Servis Bülteni

533 0075 30 Gergi Kolu

Cıvatanın Uzunluğuna Dikkat Edin

Resim: Sağ, eski versiyon / sol, yeni versiyon

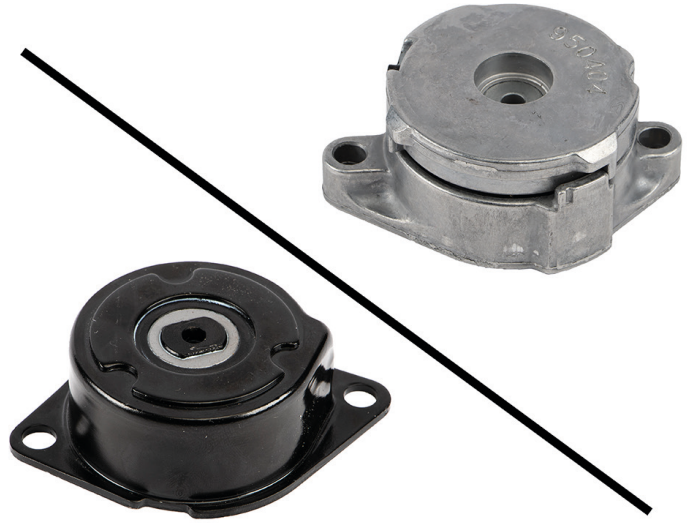
Ürünlerimizi geliştirme konusundaki sürekli çabalarımızın bir parçası olarak 533 0075 30 gergi kolu değiştirilmiştir. Bu yeni tasarımın doğru montajı için daha kısa cıvatalar gereklidir. M8x35 cıvataları M8x22 cıvataları ile değiştirilmiştir.

Servis bülteninde önceki tasarımın (sağda) ve yeni tasarımın (solda) görsel özellikleri gösterilmektedir.

Yeni 533 0075 30 gergi kolunun doğru onarımı için sadece M8x22 cıvataları kullanılmalıdır!
